## 第4回 近鉄四日市駅周辺等整備基本構想検討委員会資料

平成30年1月23日（火）

## 2. 近鉄四日市駅周辺等整備基本構想案に対する意見と考え方

### 3. 近鉄四日市駅周辺整備基本構想（修正案）

▼【②高架下通路】  
□東西広場と一体的な飲食モールなど、高架下空間の様々な活用が期待できる。

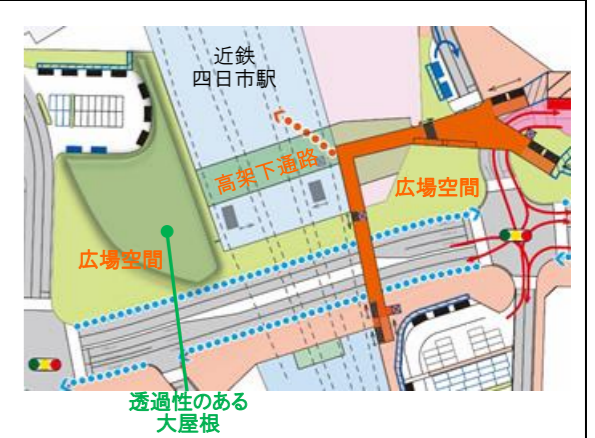
- 駅前広場空間ができることは良い
- 駅直近の四日市の顔になる空間にする必要がある
- ×今でも十分に美しい四日市の顔であるので、整備する必要はない
- ×交通結節拠点に徹すべきであり、広場空間は必要ない
- 広場空間よりも交通機能の向上のための空間として活用しても良いのでは
- ×市民公園等で十分であり広場空間は必要ない
- ×市民公園等の良さを活かすよう検討すべき
- 魅力的なシンボリックなモノUMENTがあると良い
- 人が集える最適なものをつくるべき
- 単なる芝生広場等ではもったいない
- ドッグランがあれば良い
- 休めるスペースがあると良い
- 並木空間と関連付けた賑わい空間となると良い
- 駅自体が四日市の顔となるような玄関になると良い
- 不審者等がたむろしては困る
- ×規模が小さい
- ×他市の広場ではあまり人がいない
- イベント等も開催できるよう雨もしのげる大屋根等があると良い
- ×屋根つきの空間にして市民公園までつながると良い
- 図書館や便利施設・飲食施設等ができるが良い
- ×広場よりも学生等が集まれる図書館・ライブハウス・商業施設の施設がある方が良い

- ▼【③歩行者用デッキ】
- 上下移動がハードルとなるので、現時点では致し方ないが、横断歩道等での行き来が望ましい
  - 多くの費用がかかるため必要性があまり感じられない
  - ×横断歩道があれば地上でも行き来できるので、歩行者用デッキは必要ない
  - ×イベント時ぐらしか有効活用されない
  - ×建設費や維持費の増加を招くので、歩行者用デッキは造るべきではない

- ×撤去できない構造物ができ将来の変化に対応できないので、歩行者用デッキは造るべきではない
  - 他方向(市民公園・博物館・市役所など)への人の動線も検討して拡張できると良い
  - 南広場の交差点を取り囲むように歩行者デッキがあると良い
  - 駅の西と東がデッキで結ばれたら人の流れができて良い
  - バス専用ターミナルの間までデッキを伸ばすと良い(バス待ちの屋根にも使える)

- バス専用ターミナルの東側にも歩行者用デッキがあると良い
  - ×歩行者用デッキは周辺商業施設等と結ぶべきものである
  - 中央通りを南北にデッキを配置する必要がある
  - 土地を有効活用するためにはデッキが有効である。広場をデッキで多層化することも検討してほしい
  - 連絡橋を活用し駅西にも歩行者用デッキがあると良い(鶴の森公園等への動線)

- あすなろう鉄道との連絡橋が中央通りの歩道からは入れない状況であり、改良すべき。
  - バリアフリーの整った歩行者用デッキになると良い
  - ビューポイントとして活用できると良い
  - エスカレーターや屋根があると良い
  - 高低差がなるべく生じないように検討すると良い
  - ×短い区間で上下移動を繰り返すデッキは誰も使わないので無駄である

- ×通路のみでくつろぐことのできない歩行者用デッキは使いたくない
  - ×高齢者や足の不自由な方には使いにくい
  - ×デッキは雨風が入り込まないよう屋根と壁もあるものとするべきである。
  - ×近鉄百貨店の意匠を台無しにするので、歩行者用デッキは造るべきではない
  - ×エスカレーターとバスターミナルが干渉し合うので、歩行者用デッキは造るべきではない

- 歩道橋機能のみではなく成功事例も見ながら検討すべき
  - デッキとくすの木パーキングの連携を考慮すること

- これまでの交通機能を主とした駅前から、人々の待ち合わせや、憩いの場となる空間を西広場・東広場に確保し、市の顔・玄関口として賑わいのある駅前広場空間を創出し、駅周辺の回遊性を高めることが重要であると考えます。
- 駅直近の広場空間は待ち合いや、玄関口等としての機能が重要となり、市民公園等とは使われ方が異なり、いずれも必要な空間であると考えます。
- ◆広場空間のデザイン等については、賑わいや回遊の創出等に成功している他市事例も参考にしながら、基本計画の中でランドスケープのコンセプトワークから議論し、駅利用者や来訪者の待ち合わせや、憩いの場として、また、市の顔・玄関口として、多くの市民が活用できるよう検討を行います。
- 天候に左右されずに人の移動・滞留・活動ができることから、今後、空間活用の検討と併せて、大屋根等の設置を検討します。
- ◆施設の立地について、大きな建築物は土地利用や都市景観の面等から困難であるが、例えば、待ち合いに資するカフェ等の建築物の立地については、今後、空間活用の検討の中で検討します。

●通路沿い施設の新たな活用により、駅東西の広場空間の創出と相乗効果もあり、駅周辺の滞留機能の向上や東西の回遊性が高まると考えます。

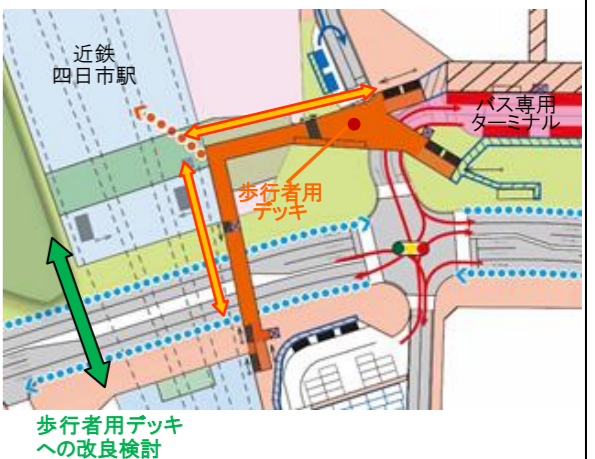
▼【④駅周辺】  
□来訪者(海外客など)にも分かりやすい案内板の表示を検討する必要があるのではないか。

- ▼視点①に関する主な意見
- ふれあいモールなど駅周辺にも屋根・アーケードを拡張して設置すると良い
  - 西町線を歩行空間として活用したり、通り側に店舗を構えるかオープンな形状になると良い
  - 車中心の整備から賑わいを生む人が歩いて楽しい歩行空間に重点を置くべきである

- 移動の即時性や定時性が求められる乗り継ぎの利用者の多い駅からバス専用ターミナル及び南広場への動線においては、安全・快適に移動できるよう、屋根・エスカレーター・エレベータを備え、バリアフリーに対応した歩行者用デッキが必要であると考えています。
- 歩行者デッキについては、歩行者の安全確保や快適な移動、土地の有効活用など、多くのメリットがありますが、多額の事業費がかかることと、将来にわたる維持管理の問題や下が暗くなり使いづらい、将来の変化に対応しにくい等のデメリットもあることから、現時点では、移動の即時性や定時性が求められる乗り継ぎの利用者の多い動線において、デッキを設置すべきと考えています。
- その他、周辺施設での再開発等がある場合には、歩行者用デッキや広場機能も持ち合わせた人工地盤の接続を検討します。
- 駅と鶴の森公園方面の動線を確保するため、既存施設の有効活用の面も考慮し、近鉄四日市駅とあすなろう四日市駅を結ぶ連絡橋の歩行者用デッキへの改良を検討します。
- ◆歩行者用デッキの構造は、エレベーター・エスカレーター・スロープ・屋根の設置を基本として検討を行い、使いやすいものを検討していきます。また、今後の基本計画において、景観に配慮したデザインやビューポイント・たまり空間等としての活用、バス専用ターミナルやくすのきパーキング等への快適な乗り継ぎ動線の確保など、具体設計・デザインの検討を行っていきます。

●わかりやすい案内表示(サイン計画)により、まちの回遊性を高めます。

- 乗り継ぎを行う区間には屋根の設置を基本として検討を行います。
- 周辺施設の更新等が進むよう、魅力ある駅前空間の検討を行います。
- 賑わいをもたらす『人』が歩く・滞留する空間を整備し、車から人へ、歩いて暮らせる環境づくりは重要であると考えています。

▼【⑤バス専用ターミナル】○：『評価する』方の意見、×：『評価しない』方の意見、□：その他の意見

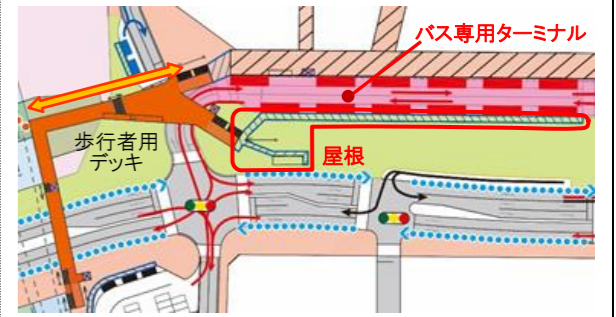
- バスの集約は良い考えである(必須である)
- 分かりやすくなるのでバスの集約は良い
- 少し遠くなるが、まとめた方が便利になる
- 駅に近い西広場を多層化するなどしてバス・タクシーの専用ターミナルに集約するほうがよい
- バス乗降場をアピタ前に
- ×バス乗降場が駅(百貨店等)から離れるので利便性が落ちるので反対である(バス離れの懸念)。
- ×3箇所に分かれていても不便ではなく、案内を分かりやすくして、そのままが良い
- ×バス同士の乗り換えは少ないことからバス乗り場を1か所にする必要性は薄い
- ×広域から旅客を集めるため「バスや車の利用者にとって便利な駅」を目指すべき
- ×西口へバスを集約するのは良い
- ×近鉄四日市駅西側で住み、活動する市民はバス停が遠くなり、職場と住居が遠くなるので反対である

- 西町線、中央通り(東部)の出入り口は要検討
- もう少し近くしてほしい
- ターミナルにツアーバスも駐車できると良い
- 路線バスのほか観光バスの利用も想定し、将来的には拡張・2階化も視野に入れたい
- 路線バスと長距離バスは明確に分けることも必要
- バス待ちの環境整備も検討するべき
- 集約したうえでさらに分かりやすくするため、電光掲示板等を充実させてほしい
- 歩道～並木空間をバスの乗客が横断する危険性が高い
- 1か所に纏めても長い列ができてしまえば意味がなくなってしまいます
- セントレア行きバスは大きな荷物を持って歩くため、今の場所が良い
- バスターミナルがバスの壁となるので、見た目を良くする必要があります。
- ×並木空間でのバス待ちは雨に濡れる
- ×間違えて乗り場に行った場合、向かいの乗り場までバスの間を横断しないといけないので危険である
- ×近くのマンション住民からの苦情が懸念される
- ×企業従業員や高校生等の乗降客を一か所に集めるのはどうか
- ×計画の図面で、エアコンのきいたバスの待合室が設置できるようには見えません

- これまで3箇所に分散していたバス乗降場を中央通り北側車道部に集約し、初めて訪れた人にも分かりやすくするとともに、駅東側商店街前・市役所方面及び並木空間への回遊性を高めることは重要であると考えます。また、駅とバス専用ターミナルを結ぶ歩行者用デッキにより乗継を円滑にします。
- 西広場の面積では十分なバス乗降場を確保することが困難なこと、駅前への広場空間の確保や、分かりやすくバス乗降場を1箇所に集約できる場所等を考慮して、この場所が最適な配置場所であると考えています。近鉄四日市駅とバス専用ターミナルの距離は平均120m(150m以内が望ましいとの研究結果があります)となり、特に現在の西バス乗降場からは遠くなりますが、駅改札と結ぶ歩行者用デッキやエスカレーター等の設置等で一定の利便性は確保できると考えています。

- ◆乗継動線やバス待ち空間は雨対策のための屋根等の設置を基本とします。
- ◆また、バス待ち環境(待合室・切符売り場・乗降案内等)の確保手法や路線バスの方面別のバス乗降場の配置方法や長距離バス等の運用、ターミナル東西の交差点の交通処理、横断箇所の追加検討については、今後の基本計画で、乗降人数やバス待ち状況等も十分に考慮しながらバス事業者、警察と協議し、快適に利用できるようよう詳細検討を行います。

▼【⑥観光バス】

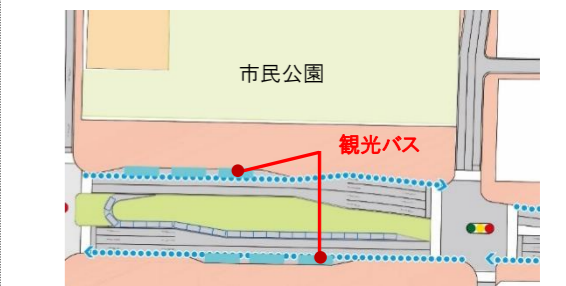
- 観光バスが3台では少ないのではないか
- 駅の近くに観光バスがあるほうが良い
- 路線バス等の他の交通の阻害となるので、観光バスの乗り場を市民公園前にすることは良い
- 観光客がバスを利用する割合が高いとは思いません

- バス専用ターミナル近くに乗降のみの場所を設けた方が良い

- 旅行者の需要に対応するため、市民公園前の中央通り南北2箇所に3台ずつ(計6台)観光バス乗降場を配置します。
- 駅前の限られた空間においては広場空間や路線バス・タクシー・送迎車両等を優先して配置します。
- ◆バス専用ターミナルの運用については、乗降人数やバス待ち状況等も十分に考慮しながらバス事業者と協議し詳細検討を行います。

▼【⑦タクシー】

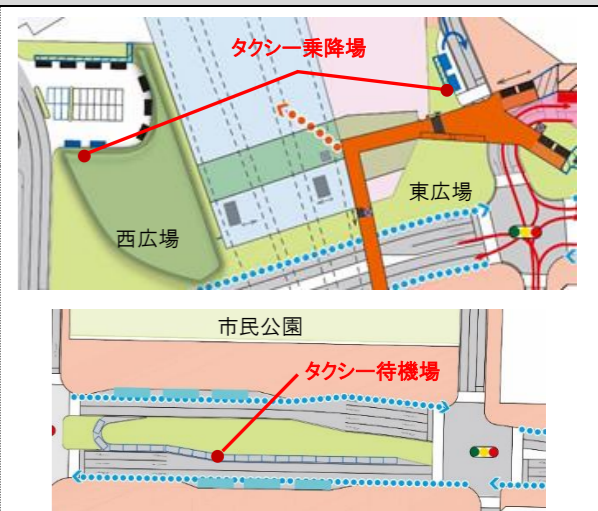
- 東広場のタクシー乗り場を南広場に集約してはどうか(東広場に客の待機スペースがあれば別だが)
- タクシーや送迎車両を少なくして広場空間を大きくしてはどうか。
- 一等地である西広場は公共空間的な役割として「タクシー」を、南広場は送迎需要に対応するため「送迎車両」をそれぞれ台数を増やしながらかつ集約して配置させた方が良いのではないか。

- タクシー乗り場(東側)にタクシー待機場が必要
- 送迎車両とタクシーは機能配置を分けた方が良い。
- タクシー乗り場が比較的裏の方にひっそりとあるのは、見栄えが悪いと思います
- 東側タクシーが南北両方向に行ける必要がある。
- 送迎車両とタクシーは機能配置を分けた方が良い。
- タクシー会社により使える場所が異なるため、統一的に使えるようにすべき。

- 駅、街からの乗車需要に対応するため、西広場・東広場の2箇所にタクシー乗降場を配置し、隔地にタクシー待機場を確保します。
- ◆限られた駅前広場空間のなかで、東広場のタクシー乗降場からは南北への行き来ができることを基本とし、待機場は隔地での確保を中心としながらの詳細な配置場所を検討するとともに、できるだけ送迎車両との交錯を少なくするよう、今後の基本計画で機能配置や動線の詳細検討を行います。また、タクシー乗降場運用等については、今後、事業者等との詳細調整を通して検討を行ってまいります。

▼【⑧送迎車両、⑨高架下】 ○：『評価する』方の意見、×：『評価しない』方の意見、□：その他の意見

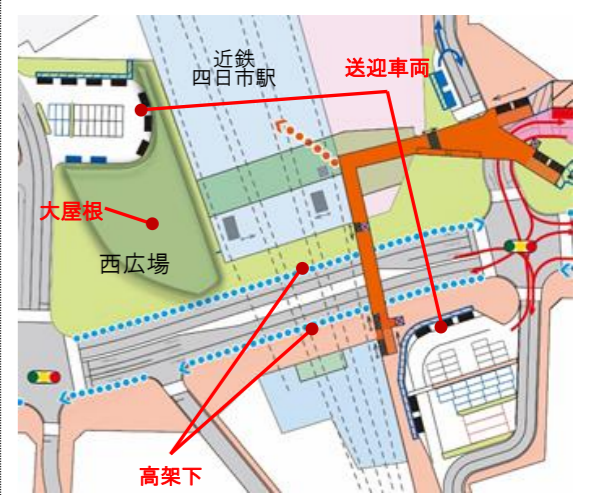
**【⑧送迎車両】**  
 ○□送迎車両13台は少ないのでは。  
 ○停車しても大丈夫な空間が整備されるので安全になる  
 ○公共交通が重要。交通弱者のためのスペースとし、一般の方のスペースは減らす、なくすことも必要  
 ○公共交通と一般車を区別した環境作りが必要。デッキがあるので一般車は現在の南乗り場に集約  
 ○送迎等に少し長くとめておける場所の確保があると、通行のさまたげになる駐車が少なくなる  
 ×送迎車両13台は少ないのでは。  
 ×中央通り沿い(高架下)に送迎スペースを確保すべき  
 ×送迎車両が2列なのは危険と思われます  
 ×車で送るときは近く、迎えは少し離れてもいいと思う。送と迎を分けてはどうか。  
 ×送迎、乗降しやすい環境をつくれれば駅利用者も増えるのでは  
 ×送迎車両が改札口に一番近い状況をやめてほしい  
 ×南広場は近鉄四日市駅から遠いので不便

○送迎車両スペースは駅から雨に濡れないように(快適に使えるように)  
 ○高齢者等の駐車スペースを十分に確保する必要がある  
 ○送迎車両がどこを通過してよいのか悩むのももう少し分かりやすくしてほしい  
 ○13台配置したとしても使用する人は少ないと感じる。  
 ○近鉄百貨店への買い物のための利用という目的外利用の恐れがある  
 ○西広場の西側道路を北行き的一方通行にしてタクシーと自家用車を分離する  
 ○送迎車両の駐車を有料にする  
 ×2箇所とも屋根を付けて雨の日でも乗りやすく  
 ×足の不自由な人などの為にできる限り駅の改札から近くしてほしい  
 ×くすの木パーキングから直接、駅にアクセスできる地下道を通してほしい  
 ×現在の南口の送迎スペースのように、利用されないのではないのでしょうか。

**【⑨高架下】**  
 ○高架下は駐(停)車禁止になるとよい  
 ○高架下は昨今問題となっている集配業者等の荷降ろしスペースにしても良いのではないかと  
 ○高架下は需要があるから車が停まっていると思うので活用してもよいのでは  
 ○バスの降車やタクシー乗降場待機場所として活用し、送迎車は物理的に停められないほうが良い  
 ×キスアンドライドを高架下で使用するとさらに渋滞が心配  
 ×車の利便性の一因となっている、鉄道高架下での車の乗降を禁止すべきではありません  
 ○高架下を駐車禁止にしても駐車する人は多いと思う。抜本的な対策が必要。

**【⑧送迎車両】**  
 ●駅東西からの送迎需要に対応するため、西広場・南広場の2箇所安全に送迎できる乗降場を配置(13台⇒40台、ハンディキャップスペースや一時的な駐停車スペースを含む)します。

◆送迎スペースや乗継動線については、雨対策として屋根等の設置を基本として検討を行います。  
 ◆限られた駅前広場空間のなかで、できるだけ各交通機能の錯綜が発生しないよう、分かりやすい誘導などを今後の基本計画で詳細検討を行います。  
 ◆必要十分なハンディキャップスペースを確保するとともに、一時的な駐停車スペースの運用について今後の基本計画で詳細検討を行います。

**【⑨高架下】**  
 ●円滑な道路交通を確保するため、路肩への駐停車を禁止します。

◆物理的に柵を設けるなど、駐停車禁止策について基本計画で詳細検討を行います。

▼【⑩並木空間、⑪車道空間】○：『評価する』方の意見、×：『評価しない』方の意見、□：その他の意見

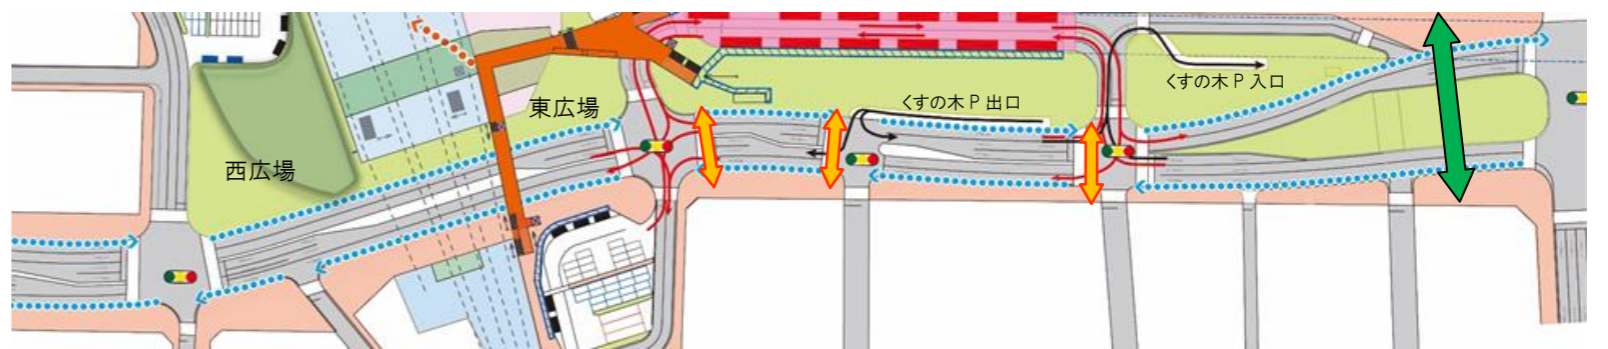
**【⑩並木空間】**  
 ○並木空間が有効利用され魅力的な空間になると良い  
 ○ウォーキングやジョギングやイベント、カフェテラス等に利用できるようになるとよい  
 ○西・東広場と連続性をもったきれいな空間形成を望みます  
 ○並木空間へのアプローチをよく考える必要がある  
 ○公衆便所を並木空間に設置するとバス待ちの人たちや市内を利用する人たちの為になる  
 ○分断されている緑地帯を高架歩道で繋げられないか  
 ○四季の花の楽しめる処  
 ○土むき出しの場所を造らない。  
 ○並木空間に噴水がほしい  
 ○歩道をもっと増やしてほしいです。  
 × 並木空間をバス待ち等として人が多く歩くと楠が枯れてしまう(あまり立ち入らないほうがよい)  
 × 良い空間として有効活用できるよう検討してほしい(若い人たちのアイデアも)  
 × 人の往来の激しい1番街商店街アーケードのある通りに並木空間を整備したほうがよい  
 × 並木空間を連続して散歩できない  
 × 駅西の中央通りの狭いところを拡げて並木空間の連続性を高めてほしい。  
 × 並木空間がバス待ち空間に占拠されるのではないかと感じる  
 □楠の木が大きくなり、鬱蒼としていて街を分断している。何本かは植え替えても良いのでは。

○むくどりが寄りつかないようにできるとよい  
 ×ムクドリなどの鳥獣害対策は評価している

**【⑪車道空間】**  
 ○2車線化は考慮の余地あり。2車線化には反対です。  
 ○中央通りの2車線のうち1車線はバス・タクシーの専用レーンにできないだろうか。  
 ○駅西東側で3車線を少しでも残すと合流地点で渋滞にならないか  
 ○一時的には混雑を引き起こすかもしれませんが、公共交通へのシフトを促すことが出来ると思います  
 ○広場・並木空間に隣接する十字路の交差点がスクランブル交差点が良い  
 ○学習塾がたくさんあり送迎を配慮した構想を検討すべき  
 × 2車線にすると渋滞し円滑な交通を阻害するので良くない  
 × 中央通りの全線整備(四日市港への延伸)を考えると現在の計画の3車線を確保すべき  
 × 片側3車線+停車帯は、今後も維持すべき(荷捌きなども考慮)  
 × 近鉄高架下の中央通りに停車は根絶できないので、現状の片側3車線+停車帯が必要である  
 × 2車線は高架下等車線に路上駐車されないことが絶対条件  
 × 抜本的な車線改造は、くすの木パーキングが老朽化して取り壊す時まで待つべき  
 × 乗降のための駐停車という悪条件が発生しても、車の流れを止めないような安全策を採用すべき

□高齢化社会では70mの横断は厳しいので、途中、信号で止めるなどの工夫が必要である。

× 中央通りの南側歩道を現在の半分にしたりは反対  
 × 自動車交通の安全性や誘導はかなり心配。(西・南広場と中央分離帯のない4車線構造)  
 × 中央通りを横断する旧東海道を通行止めは反対である

× 東海道はその道筋を辿って歩くことが本市の歴史を体感する上でとても重要  
 × 楠並木を斜めに横断する東行き車線によって楠が切られるとともに分断され、行き来ができなくなる  
 □東海道の動線を考慮する必要がある

**【⑩並木空間】**  
 ●活用されていない楠の並木空間をバス待ち空間や歩行空間、賑わい空間として有効活用するとともに、まちの都市景観の軸としての一体的な空間を形成します。なお、現時点で活用できるスペースを有している、近鉄四日市駅東～国道1号線の並木空間の活用を検討します。  
 ◆中央通り並木空間は、快適なバス待ち環境、歩行空間、都市の景観軸、イベント空間等として様々な活用ができると考えます。今後の基本計画の中で、多くの方が行き来できるよう、様々な方の意見を聴きくとともに、楠の保全に十分配慮しながら検討を行っていきます。

●引き続きムクドリ対策を実施して状況を注視します。

**【⑪車道空間】**  
 ●現状の片側3車線を2車線(西浦通り～国道1号線)にし、歩行空間等とし利用転換するとともに、駅東側の車道を南側に集約し、東広場とバス専用ターミナル・並木空間の一体性を高めるとともに、南北の横断を容易にします。  
 ●現状の中央通り最大交通量21,010台/日(15,569台/12時間×昼夜率1.34\*)です。この交通量を将来的に2車線で処理する場合、1車線あたりの交通量は平均で10,505台/日であり、道路設計の基準14,400台/日以下であるため、高架下の駐停車禁止や送迎・荷捌きスペースの確保を行いながら、円滑な交通処理が可能であると考えます。

●中央通り車線の減少(6車線→4車線化)、並木空間の活用、信号交差点の単純化(交通処理の円滑化)によって、中央通り車道部の横断距離は短縮(現状;約50m→構想案;約18m)され、これまでよりも商店街や駅周辺へ行き来しやすい環境になると考えています。

◆南側の歩道は最少幅員(くすの木パーキング出口付近)で4m確保し、その他の区間では広幅員を確保できるよう、また、車道の中央分離帯を確保できるよう、今後、基本計画の中で検討していきます。

●東海道の車両横断は安全を考慮して横断できない構造が望ましいと考えています。

■東海道については、その歴史的重要性も考慮し、デザインにも配慮した歩道橋等による歩行者動線の確保について検討します。
